Mission régionale d'autorité environnementale

**AVIS DÉLIBÉRÉ DE
L'AUTORITÉ ENVIRONNEMENTALE PAYS DE LA LOIRE
SUR LE PROJET DE PARC ÉOLIEN DU FIEF-SAUVIN
SUR LA COMMUNE DE MONTREVAULT-SUR-EVRE (49)**

n° PDL-2020-4843

Localisation du projet éolien

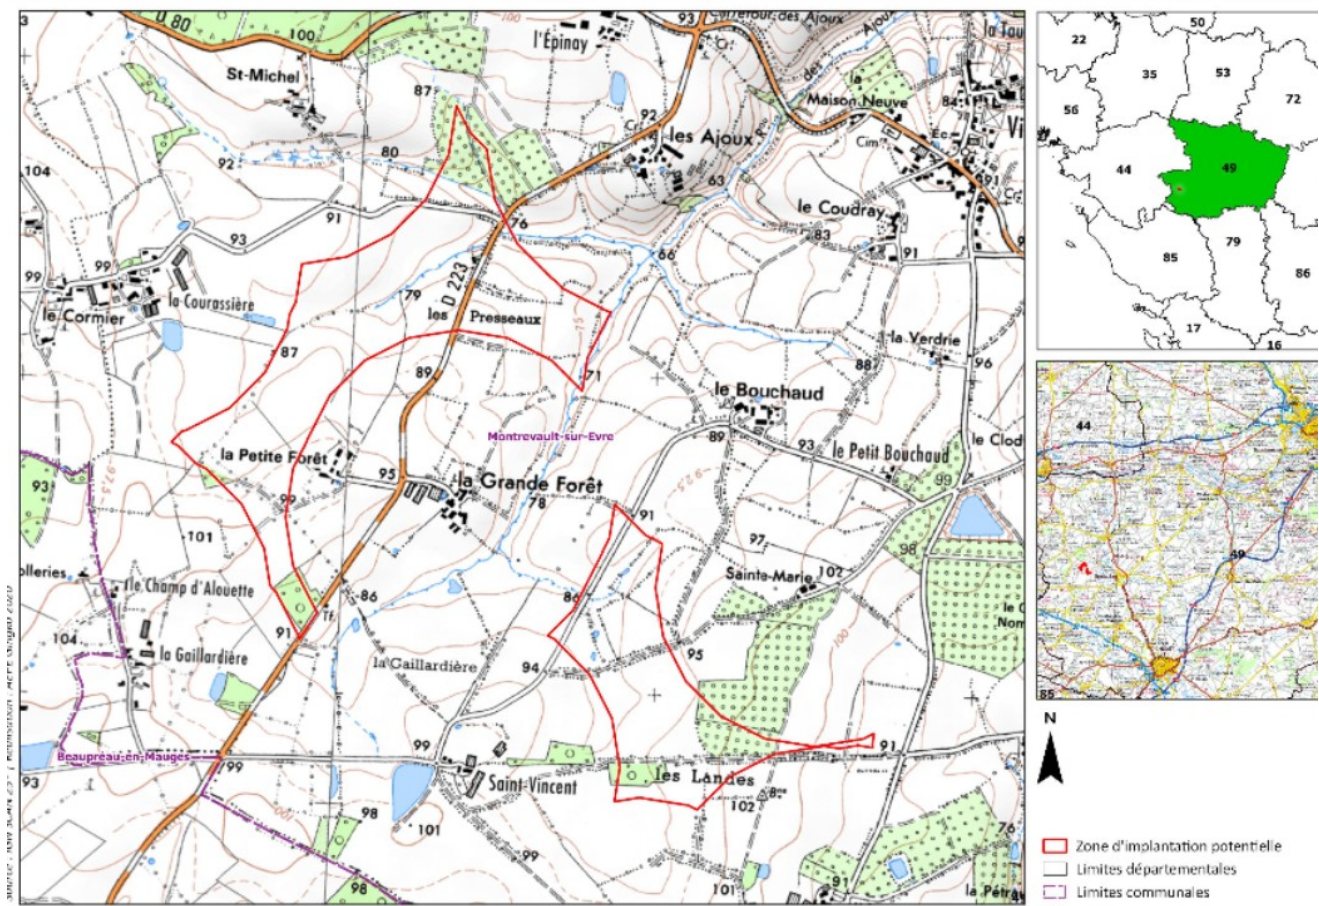
La MRAe relève dans un premier temps que la définition des aires d'étude en introduction du dossier ne correspond pas aux aires d'étude retrouvées dans les cartes fournies à l'appui de l'état initial. Les différences sémantiques sont de nature à rendre plus difficile la compréhension des enjeux. À titre d'exemple, l'introduction considère que l'aire d'étude rapprochée correspond à un rayon moyen d'environ 1 km autour du site et que l'aire d'étude immédiate est la ZIP. Or la carte 5 page 34 place l'aire d'étude immédiate en lieu et place de l'aire d'étude rapprochée.

La MRAe recommande d'apporter une cohérence dans la définition des aires d'étude et dans l'utilisation qui en est faite tout au long du dossier.
